## Alters- und Pflegeheim in Herrliberg ZH

Die Gemeinde Herrliberg veranstaltete einen öffentlichen Projektwettbewerb für ein Alters- und Pflegeheim. Die Aufgabe umfasste je ein Projekt mit dem gleichen Raumprogramm an zwei verschiedenen Standorten. Teilnahmeberechtigt waren alle Architekten, die ihren Wohn- oder Geschäftssitz seit dem 1. Januar 1987 in Herrliberg, Egg, Erlenbach, Küsnacht oder Meilen haben oder in Herrliberg heimatberechtigt sind. Ferner wurden die folgenden Architekturbüros zur Teilnahme eingeladen: Atelier WW, Zürich; H.-P. Grüninger & Partner AG, Zürich; Hertig Hertig Schoch, Zürich; Walter Schindler, Zürich. Es wurden für jeden Standort 16 Projekte eingereicht. Ergebnis:

Standort «Habuel», 1. Preis (14 000 Fr.): O.+S. Bitterli, Zürich

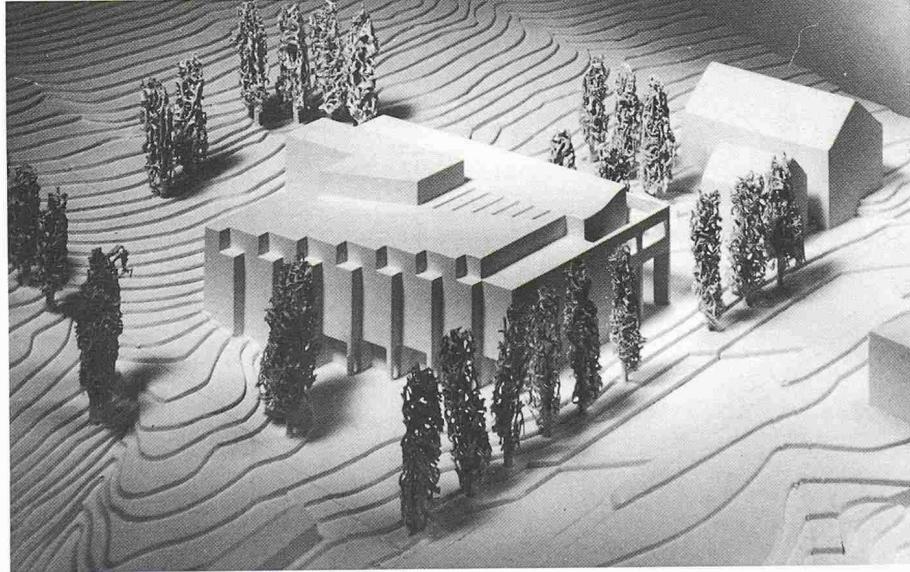
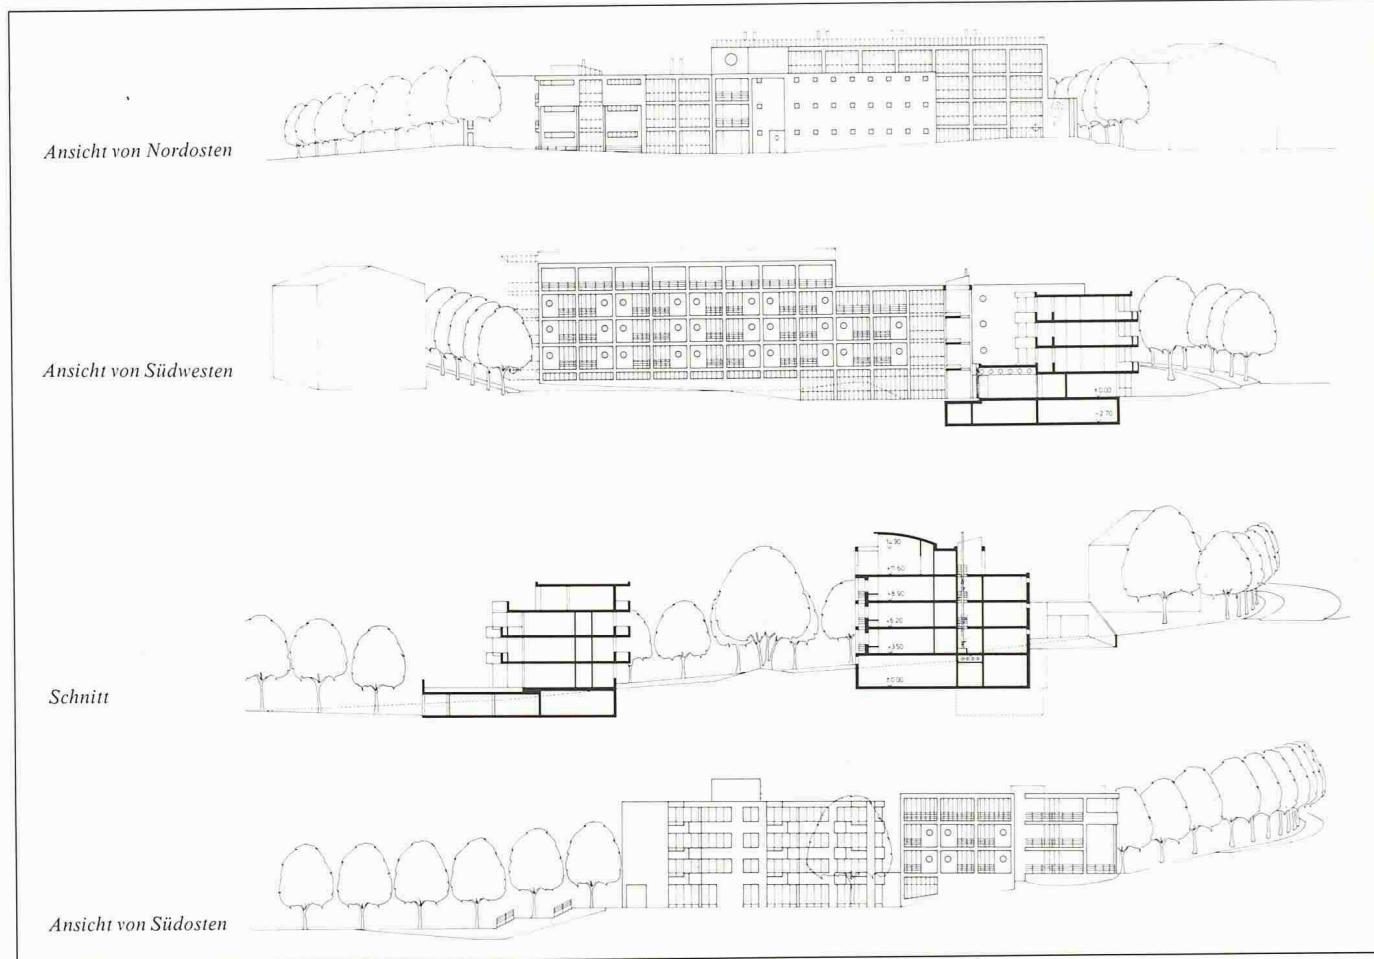
Der Verfasser rückt den Neubau von der Habuelstrasse ab. Die Häuser Habuelstrasse 5 und 11 werden abgebrochen. Die überwiegende Anzahl der Räume ist nach Südwesten und auf den gut proportionierten, nach Westen offenen Innenhof orientiert. Dadurch, dass der Verfasser den Bettenblock an die Westgrenze des Grundstückes schiebt, öffnet sich der Blick auch an der Alterssiedlung vorbei. Die Verbindung zur Alterssiedlung wird auf allen Geschossen durch ein brückenartiges Leichtbauwerk sichergestellt. Die Möglichkeit, an die Alterssiedlung anzubauen, ist grosszügig ausgelegt, indem die bestehende Abwartwohnung im Erdgeschoss in den Neubau verlegt wird. Dadurch entsteht aber eine erwünschte Verzahnung der beiden öffentlichen Bereiche. Das Bauvolumen fügt sich recht gut in das Gelände und die bestehende Überbauung ein.

Der Hauptzugang befindet sich im Bereich der Unterführung Forchstrasse. Die Hauptzufahrt erfolgt von der Schulhausstrasse mit dem Nachteil, dass zwischen Zufahrt und Haupteingang ein Geschoss zu überwinden ist. Die Gemeinschaftsräume sind winkelförmig, mit ebenerdigem Ausgang um den Hof angeordnet, lassen sich vielfältig kombinieren und bilden interessante Raumfolgen. Auf den einzelnen Stockwerken sind die Aufenthalträume gut gelegen.

Das Projekt ist der Aufgabe angemessen und kann die Stützpunktfunction gut erfüllen. Der räumliche Aufbau stimmt mit der gut gestalteten äusseren Erscheinung überein.

Standort «Schulhaus», 1. Preis (14 000 Fr.):  
Atelier WW, W. Waeschle, U.+R. Wüst, Zürich

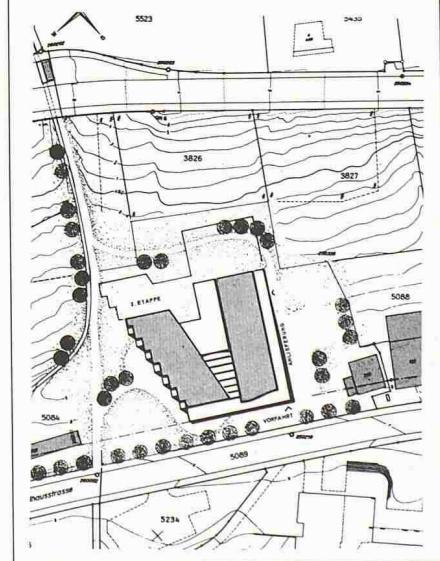
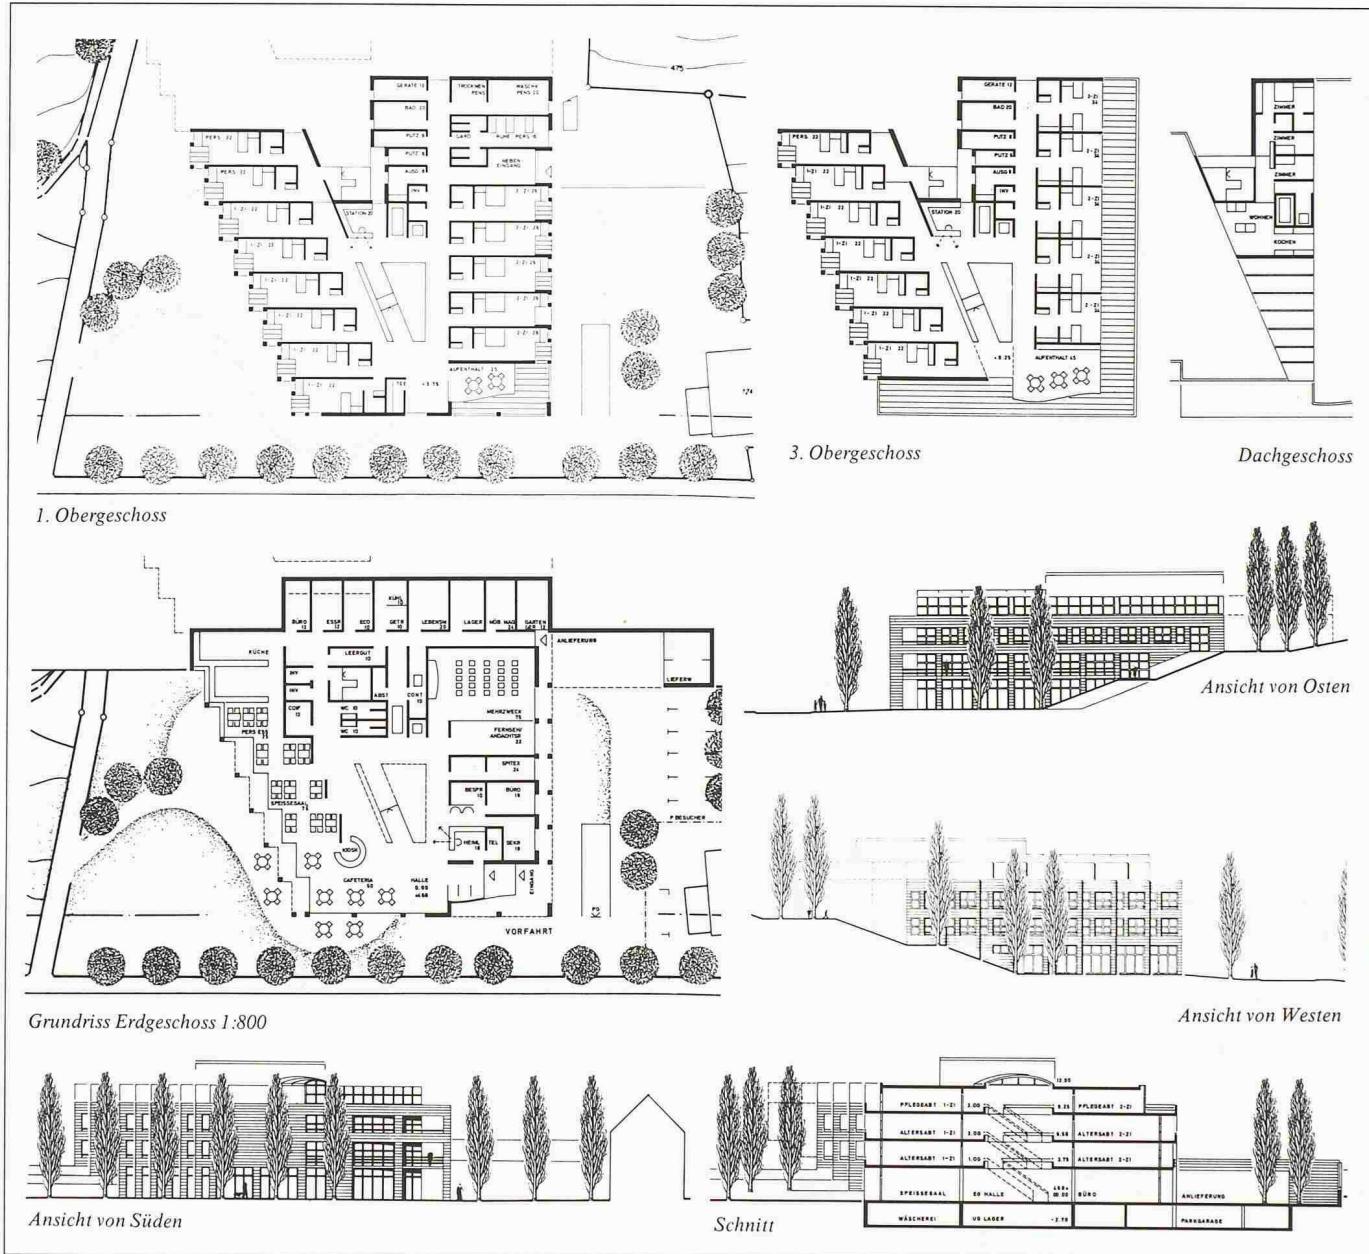
Die dreigeschossige, im Attikabereich viergeschossige Bau mit dem V-förmigen Grundriss nimmt gut Bezug auf die Umgebung. Einerseits hält er von den bestehenden Bauten einen angemessenen Abstand ein, und andererseits wird durch die schräggestellte Westfassade der Raum zum Büelhälthliweg gut einbezogen. Längen- und Höhenentwicklung der strassenseitigen Front sind vom Ortsbild her richtig. Dass der Baukörper hangseitig nur zweigeschossig in Erscheinung tritt, ist wohltuend. Die nördlich nachgewiesene Erweiterung ist vom Projekt her verständlich, würde aber grössere Einschnitte in den Hang bedingen.

Vorfahrt, Eingang und Zufahrt sind zentral an einem Ort. Das Gemeinschaftsgeschoss ist für kleine Gruppen geeignet, lässt aber wenig Möglichkeiten für einen grösseren Anlass. Das Stationszimmer bei der Verticalverbindung ist gut gelöst, jedoch ist die Sichtverbindung zum Aufenthaltsraum ungenügend. Die Aufenthaltsräume liegen über dem Hauszugang und bieten gute Ausblicke auf denselben. Die gewählte Grundrissgeometrie und die Anordnung der Zimmer ergibt ansprechende, gut belichtete innenräumliche Verhältnisse. Dasselbe gilt für die Pflegeabteilung im Attikageschoss. Die Zweibettzimmer der kombinierten Alters- und Pflegeabteilung sind gut möblierbar, gut belichtet und besonnt. Das gleiche gilt für die Zimmer der Pflegeabteilung.

Die architektonische Gestaltung ist im Innern wie im Äussern der Bauaufgabe angemessen.
